Aktenzeichen: 023.121

Datum: 18.03.2025

**Umbau und Aufstockung zu 2 Doppelhaushälften mit jeweils einer Einliegerwohnung und Stellplätzen, Fl.St. 4174/2, Traminerweg3, Auenstein**

Lageplan

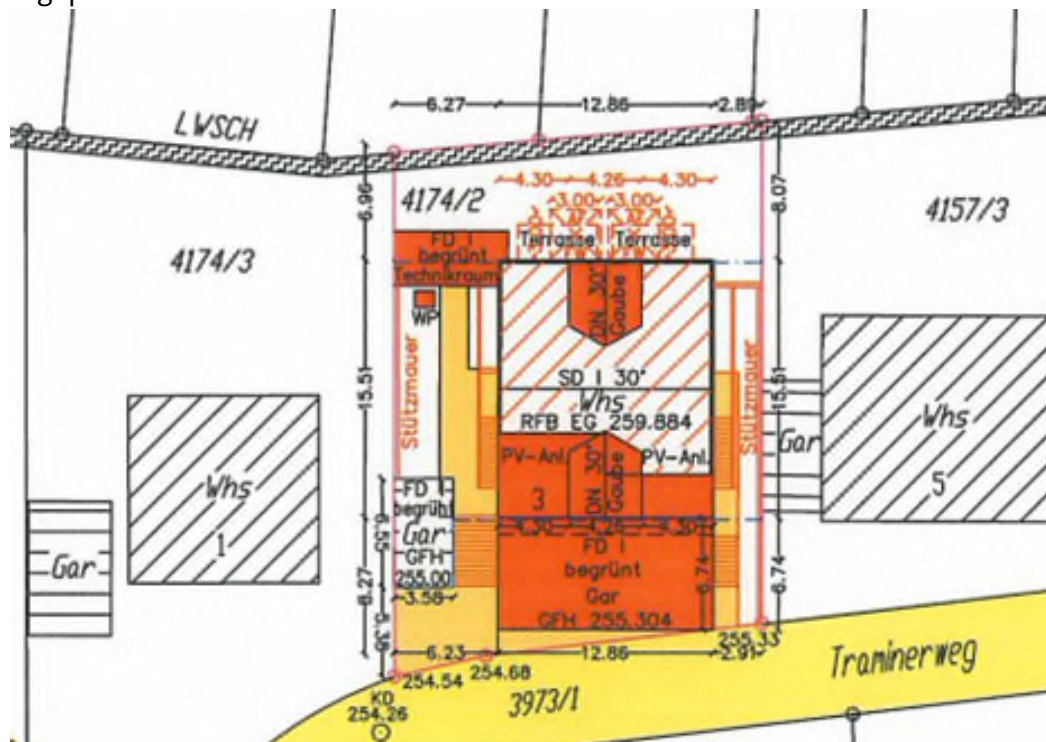
Der Bebauungsplan setzt eine Baugrenze fest. Diese wird im nördlichen Bereich durch den Technikraum, der als Bestandteil des Hauptgebäudes zu sehen ist, sowie durch die beiden Terrassen als auch durch die Dämmung des Gebäudes überschritten. Im südlichen Bereich wird die Baugrenze von beiden Balkonen überschritten. Außerdem befindet sich die neu geplante Garage außerhalb der Baugrenze. Für die Überschreitungen ist eine Befreiung nach § 31 Abs. 2 BauGB erforderlich. Eine Befreiung kann nach § 31 Abs. 2 Nr. 2 BauGB erteilt werden, wenn die Grundzüge der Planung nicht berührt werden, die Abweichung städtebaulich vertretbar und auch unter Würdigung nachbarlicher Interessen mit den öffentlichen Belangen vereinbar ist. Die Überschreitung des Baufensters beträgt insgesamt ca. 119 m<sup>2</sup>. Eine derartige Überschreitung ist nach Ansicht der Verwaltung nicht mehr als städtebaulich vertretbar zu sehen. **Die Verwaltung sieht die Voraussetzungen für eine Befreiung nicht als gegeben.**

Außerdem wird die im Bebauungsplan festgesetzte Traufhöhe von bergseits 3,50 m und talseits 6,50 m durch die Quergiebel an der Nord- und Südseite überschritten. Eine Befreiung nach § 31 Abs. 2. Nr. 2 BauGB kann hierfür nach Ansicht der Verwaltung erteilt werden, da die Quergiebel eine untergeordnete Fläche des Hauptdaches darstellen und die Abweichung daher städtebaulich vertretbar ist.

Des Weiteren legt der Bebauungsplan als maximal zulässige Grundflächenzahl (GRZ) 0,3 fest. Das geplante Bauvorhaben übersteigt die GRZ um ca. 0,06 auf 0,36. Die Abweichung ist als städtebaulich vertretbar zu sehen, die Grundzüge der Planung werden nicht berührt und es gibt keine entgegenstehenden öffentlichen Belange. Die Voraussetzungen für die Erteilung einer Befreiung von der festgesetzten maximalen GRZ nach § 31 Abs. 2 Nr. 2 BauGB liegen vor.

Ferner beantragt der Bauherr eine Befreiung von der festgesetzten Geschossflächenzahl (GFZ). Gemäß dem Bebauungsplan ist eine maximale GFZ von 0,5 zulässig. Bei einer Grundstücksgröße

von 675 m<sup>2</sup> entspricht das einer maximal zulässigen Geschossfläche von 338 m<sup>2</sup>. Der Lageplanverfasser weist jedoch eine geplante Geschossfläche von 489 m<sup>2</sup> und damit eine GFZ von 0,724 aus. Die festgesetzte GFZ wird also um ca. 22 % überschritten. Vorliegend könnten die Grundzüge der Planung berührt sein und demnach die Voraussetzungen zur Erteilung einer Befreiung nach § 31 Abs. 2 Nr. 2 BauGB nicht vorliegen. Vor Aufstellung des Bebauungsplans „Hundswainberg II/Hundswainberg-Steinhälde – 2. Änderung (Neubearbeitung)“ war für das Baugrundstück der Bebauungsplan „Hundswainberg II“ einschlägig. In diesem Bebauungsplan betrug die höchstzulässige GFZ 0,6. Grund für die Herabsetzung der GFZ im Zuge der Neubearbeitung des Bebauungsplans von 0,6 auf 0,5 war, dass der Charakter des Baugebiets erhalten bleiben sollte. Das geplante Bauvorhaben überschreitet nicht nur die zum aktuellen Zeitpunkt gültige maximale GFZ von 0,5, sondern auch die ursprüngliche GFZ von 0,6 um 12 %. Unter diesem Gesichtspunkt sieht die Verwaltung die Grundzüge der Planung berührt. **Die gesetzlichen Voraussetzungen einer Befreiung gemäß § 31 Abs. 2 Nr. 2 BauGB liegen nicht vor.**

Weiterhin weicht das Vorhaben von der im Bebauungsplan vorgeschriebenen Farbe der Dachdeckung ab. Anstatt rotbraune bis braune Farbtöne sollen die Dachziegel im vorliegenden Fall anthrazit sein. Diese Abweichung sieht die Verwaltung als städtebaulich vertretbar. Eine Befreiung nach § 31 Abs. 2 Nr. 2 BauGB kann erteilt werden.

Insgesamt sieht die Verwaltung unter Berücksichtigung der Festsetzungen im Bebauungsplan das geplante Bauvorhaben - auch unter Berücksichtigung von gewünschter Nachverdichtung im Innenbereich - als zu massiv für das Baugrundstück an. Das gemeindliche Einvernehmen ist daher zu versagen.
